DELIBERAZIONE DELLA GIUNTA REGIONALE 28 marzo 2024, n. 375

PROPONENTE: CITTA' METROPOLITANA DI BARI - COMUNE DI CASTELLANA GROTTI "Circonvallazione di Castellana Grotte - Collegamento tra S.P. 237 (Via Monopoli) e la S.P. 240 (Via Conversano)". ACCERTAMENTO DI COMPATIBILITA' PAESAGGISTICA si sensi dell'art. 91 delle NTA del PPTR, in deroga ai sensi dell'art. 95.

PARERE TECNICO

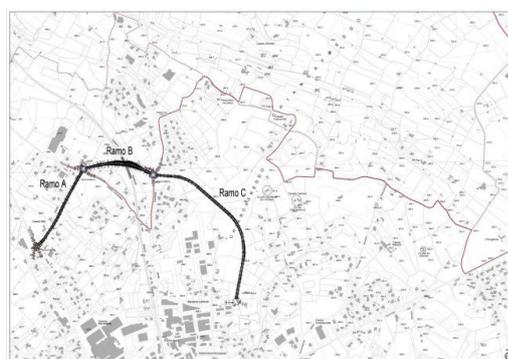
In sede di progettazione preliminare questa Sezione, con nota prot. n. 145/2067 del 13.03.2017, aveva invitato il proponente ad individuare un nuovo tracciato che potesse non interferire con il SIC "Pozzo Cucù" e ad acquisire l'accertamento di compatibilità paesaggistica in deroga, stante i contrasti con gli artt. n.73 e n.83 delle NTA del PPTR, in quanto l'intervento comportava compromissione degli elementi antropici, seminaturali e naturali caratterizzanti il paesaggio agrario. Furono, inoltre, indicate alcune prescrizioni da recepire nella progettazione definitiva. Il proponente ha, pertanto, individuato un tracciato alternativo per garantire un migliore inserimento ambientale e paesaggistico:

- riducendo le alberature di ulivo da abbattere e lo smontaggio di muri a secco;
- eliminando l'interferenza con l'area SIC "Pozzo Cucù";
- salvaguardando maggiormente i valori percettivi del contesto agricolo e rurale;
- riducendo la lunghezza del tracciato stradale da realizzare;
- riducendo il numero di rotatorie da n.6 a n.4.

Il progetto plano-altimetrico della circonvallazione, così come modificato, ha comportato la suddivisione della strada in 3 rami.
